Planforslaget ble lagt ut til offentlig ettersyn den 27.03.2020, med merknadsfrist 09.04.2020. Det er kommet høringsuttalelser fra 8 instanser, derav 1 innsigelse fra NVE.

Nedenfor er merknadene gjengitt i forkortet utgave. Forslagsstillers kommentarer er *merket med rød skrift*.

NVEs innsigelse ved offentlig ettersyn - Detaljregulering for Remmen studentby - Halden kommune, Viken

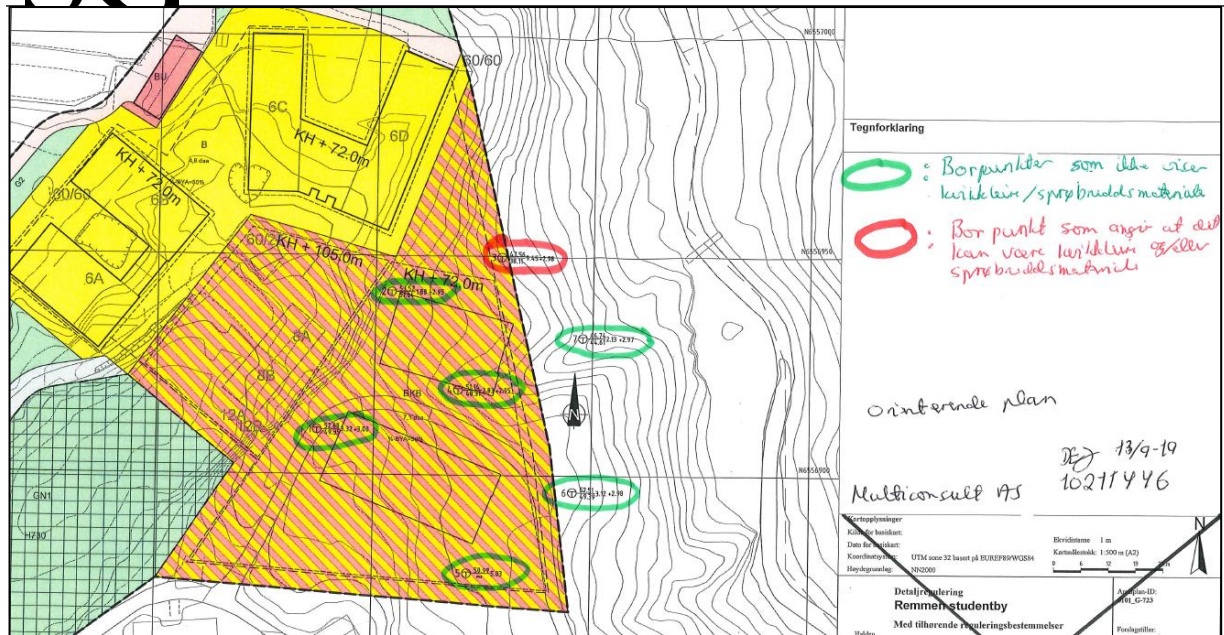
Det er ikke fastsatt noen tiltakskategori for prosjektet. Tiltak som dette vil normalt plasseres i tiltakskategori K4, med krav om kvalitetssikring av uavhengig foretak. Sikkerheten mot kvikkleireskred gjelder ikke bare for det planlagte bygget. Sikkerheten skal ivaretas slik at ikke tiltaket kan utløse kvikkleireskred, med de følger dette kan få for omgivelsene. NVE savner derfor en grundig geoteknisk vurdering av områdestabiliteten i tråd med vår veileder, med uavhengig kvalitetssikring dersom det blir behov for det.

Det er også viktig å tenke sikkerhet i anleggsfasen, slik at ikke områdestabiliteten påvirkes negativt i området under bygging (for eksempel midlertidig lagring av gravemasser på uheldige områder). Bygging av et 15 etasjer høyt massivt trehus vil også kreve betydelige arealer til riggplass (kraner m.m.). Med de grunnforhold som omtales i den geotekniske rapporten, er det helt sentralt at reguleringsplanen må gi klare føringer og begrensninger for anleggsfasen. Se også punktet om overvann under.

Forlagsstiller: *Det aktuelle byggeområdet for et nytt tårnbygg ligger i et område med fast fjell. Løsmassene i området vil ikke berøres av tårnet. En midlertidig riggplass vil imidlertid kunne plasseres i et område med løsmasser over fjell. Her er det utført geotekniske undersøkelser, med tanke på et nybygg, men dette er som NVE påpeker kun et foreløpig geoteknisk notat. Notatet peker på en del usikkerheter rundt grunnforholdene mot Remmenbekken, noe som medførte at planene om å bygge i dette området ble skrinlagt. Siden det ikke lenger var aktuelt å bebygge området, ble det heller ikke gjort en områdestabilitetsberegning. I det videre planarbeidet vil geoteknikere gjøre de nødvendige vurderingene, og da særlig med tanke på riggplass.*

De geotekniske undersøkelsene viser at det ikke er registrert kvikkleire i arealet som er aktuelt som riggplass. I deler av området er også fast fjell synlig. Kartet nedenfor viser foreløpige registreringer.

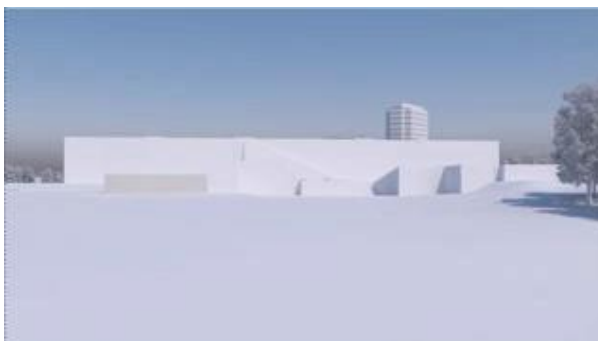
Proporsjonalt korrekt fremstilling av tårnet sett fra Rødsveien 85A (mål og proporsjoner hentet fra arkitektens underlag). Man må forstå at beboerne i nærområdet ikke oppfatter dette som et landemerke, men som en forsøpling av nærområdet, natt som dag.

Forslagsstiller: Tårnet som framstilles i planforslaget er realistisk, og er dimensjonert tett opp mot rammene av planen med utgangspunkt i en nøyaktig modell som er plassert i et detaljert kart. Det framkommer ikke hvordan Eide har framstilt sin «virkelighetstro fremstilling», men den gir ikke et riktig bilde av det prosjekterte tårnet.
